**Avis délibéré de la Mission Régionale d'Autorité environnementale
de Nouvelle-Aquitaine
sur le projet de renouvellement et d'extension d'une carrière de
roches calcaires dans la commune de Sarlat-la-Canéda (24)**

AVIS NA-2026-013543/GUNENV

Localisation du projet : Commune de Sarlat-la-Canéda (24)
Maître d'ouvrage : Société SASU GARRIGOU TP CARRIÈRES
Avis émis à la demande de l'Autorité décisionnaire : Préfète de la Dordogne
En date du : 11 février 2026
Dans le cadre de la procédure d'autorisation : Autorisation environnementale
L'Agence régionale de santé et la Préfète de département au titre de ses attributions dans le domaine de l'environnement ayant été consultées.

Activités dans l'environnement du projet – extrait de la page 88 de l'étude d'impact

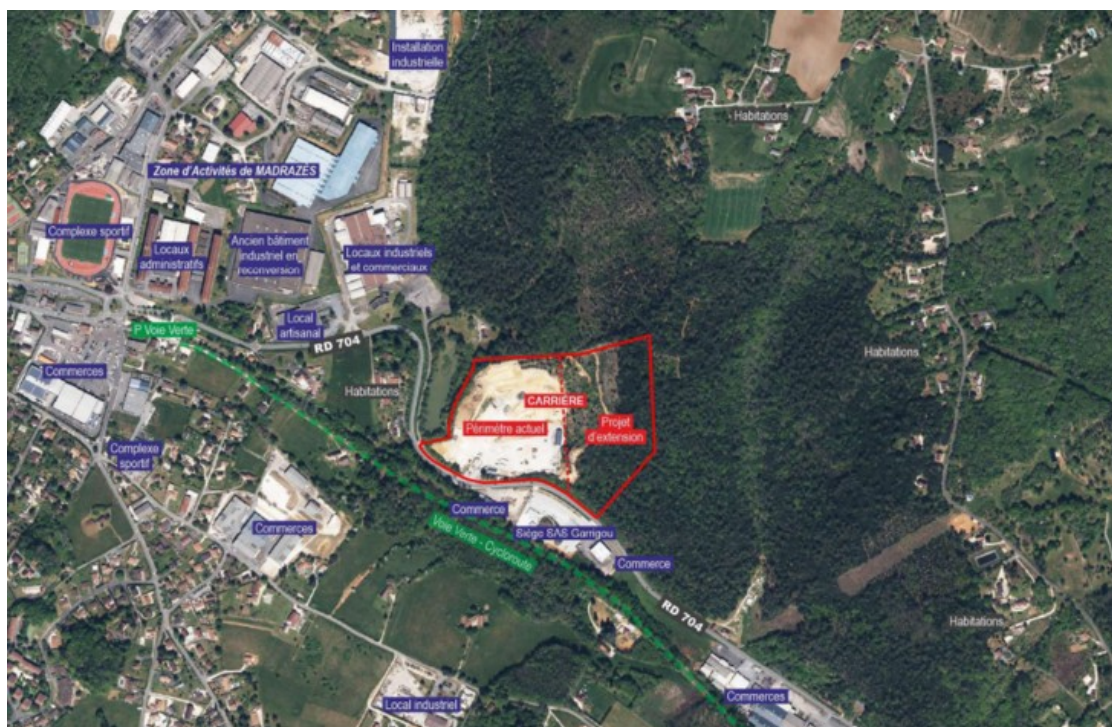
Le dossier précise que 8 **habitations** sont présentes dans un rayon de 200 m de la carrière. La figure présentée en page 88 de l'étude d'impact montre que de très nombreuses activités et habitations sont présentes au-delà de ce périmètre de 200 m.

La MRAe recommande de présenter la cartographie détaillée des habitations présentes au-delà du rayon de 200 m afin de rendre compte de tous les impacts potentiels de la carrière dans sa nouvelle configuration.
